Předmětem posuzování vlivů na životní prostředí podle zákona č. 100/2001 Sb., v platném znění (dále jen „zákon EIA“) je záměr „Pokračování těžby v lomu Mrač“ Č.J. 161777/2025/KUSK, kód záměru STC2730.

Podatel tímto podle § 8 odst. 3 zákona EIA v zákonem stanovené lhůtě 30 dnů, počítané ode dne zveřejnění informace o dokumentaci na úřední desce krajského úřadu, tj. do 9. 1. 2026, podává ke zveřejněné dokumentaci následující vyjádření.

OBR.3a Vizualizace stavu – doprava Varianta I – stávající výjezd z areálu lomu + rozložení dopravy do směru na Podmrači(65%) a směru vlnodukt (35%)

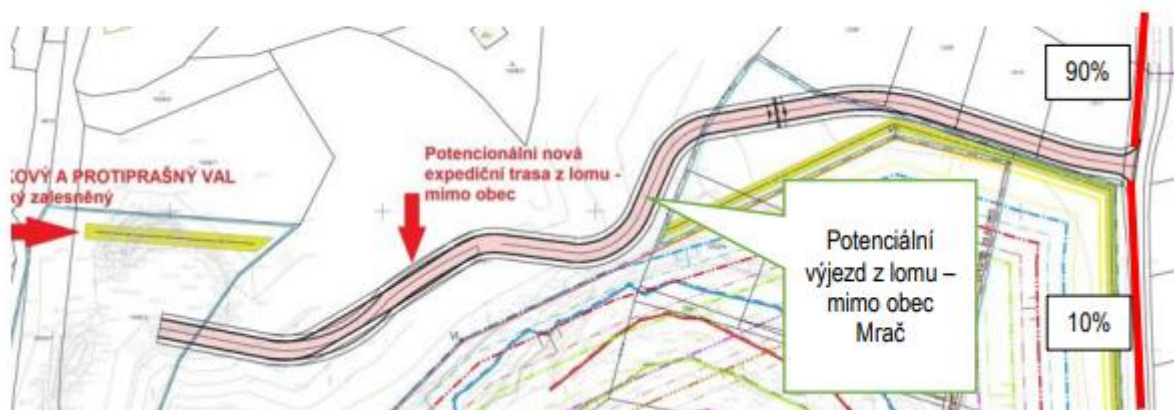
Požadujeme vysvětlení navýšení intenzity dopravy přes Mrač o 15%.

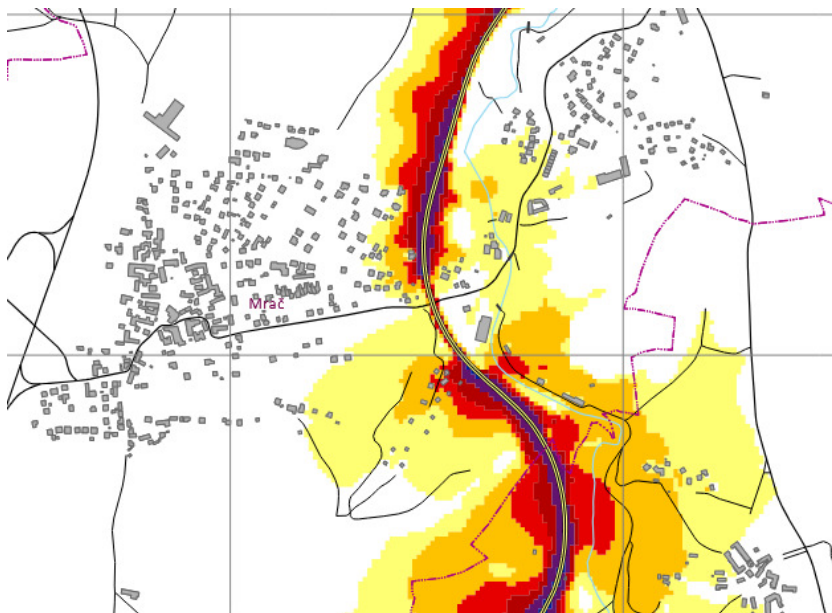
Jednoznačně kvantifikovat požadavek na zábor PUPFL a vyhodnotit jeho vlivy.

Vypořádání: Zábor PUPFL a jeho vyhodnocení je uveden v textu dokumentace v kapitole B.II. a v kapitole D.I.
